Avis de sécurité urgent

Instrument QIAcube® Connect MDx RÉF 9003070

Problème d'écran de l'utilisateur QIAcube Connect MDx – Novembre 2021

Figure 1 – Écran Run Set-Up (Exécution de la configuration).

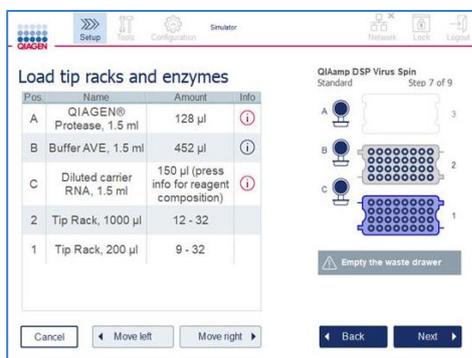
Ce problème est lié aux informations données lors de la configuration de l'exécution, qui servent à guider l'utilisateur dans les volumes de réactifs à ajouter au tube. Pendant l'étape « Load tip racks and enzymes » (Charg. tip racks et enzymes) de la configuration de l'exécution, les utilisateurs peuvent accéder à des informations plus détaillées en cliquant sur le bouton **Info** ⓘ, comme indiqué dans la Figure 1. L'écran passe ensuite à un écran semblable, comme indiqué dans la Figure 2, contenant l'information qu'un **volume minimum** doit être ajouté au lieu du volume exact, comme décrit dans la Figure 1.

Si un utilisateur comprend mal l'instruction sur l'écran d'information (Figure 2) et pipette plus que le volume recommandé sur l'écran d'exécution de la configuration (Figure 1), il est possible que les tubes contiennent alors trop ou pas assez de réactif. Cela peut donner un échantillon trop dilué, pas assez dilué ou incorrectement lysé, ce qui affecterait le traitement en aval et donnerait un résultat faux négatif ou faux positif, si le problème du processus de préparation des échantillons n'est pas détecté.

1. Suivez les instructions sur l'écran initial du menu d'exécution de la configuration (Figure 1) et veillez à ce que le volume décrit sur l'écran d'exécution de la configuration soit respecté avec un volume réel uniquement.
2. Effectuez la mise à niveau vers la dernière version du protocole, qui sera publiée d'ici le 1^{er} décembre 2021 et sera disponible à l'adresse www.qiagen.com sur la page de produit de l'instrument QIAcube Connect MDx. Hormis la correction de ce texte du protocole, aucune autre modification du protocole ne sera effectuée.
3. Remplissez le formulaire d'accusé de réception joint à cette lettre et renvoyez-le à QIAGEN au plus vite.

QIAGEN a évalué le risque de survenue du problème pendant l'utilisation de routine du protocole concerné et a déterminé que cette notification doit être fournie à tous les clients afin de garantir qu'ils savent qu'ils doivent suivre les informations sur l'écran dans la Figure 1 et ignorer la déclaration de « volume minimum » sur l'écran 2. Une fois que le client a connaissance du problème, cela permettrait d'éviter les risques décrits dans la présente communication.

Figure 2 – Affichage de l'écran après avoir appuyé sur ⓘ.

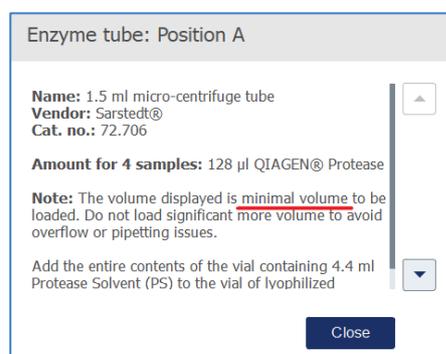
Bien que la quantité réelle indiquée soit exacte, les informations supplémentaires fournies dans la section Note (Remarque) n'indiquent pas clairement que ce volume exact doit être chargé sur l'instrument.

Il est conseillé au personnel de laboratoire et aux cliniciens de tenir compte des résultats de test précédents d'un patient, d'autres tests de diagnostic, de l'anamnèse et de l'état clinique actuel s'ils ont suivi les informations données sur le 2^e écran (Figure 2) et ajouté plus que le volume prescrit de réactif indiqué sur l'écran d'exécution de la configuration initial (Figure 1).

QIAGEN reconnaît que ce problème peut affecter votre flux de travail et actualise et vérifie actuellement les protocoles concernés. De nouvelles versions de chaque protocole, ainsi que des instructions sur la manière d'installer les nouvelles versions, seront instaurées d'ici le 1^{er} décembre 2021. Les nouvelles versions peuvent être téléchargées sur la page du produit de l'instrument QIAcube Connect MDx à l'adresse www.qiagen.com.
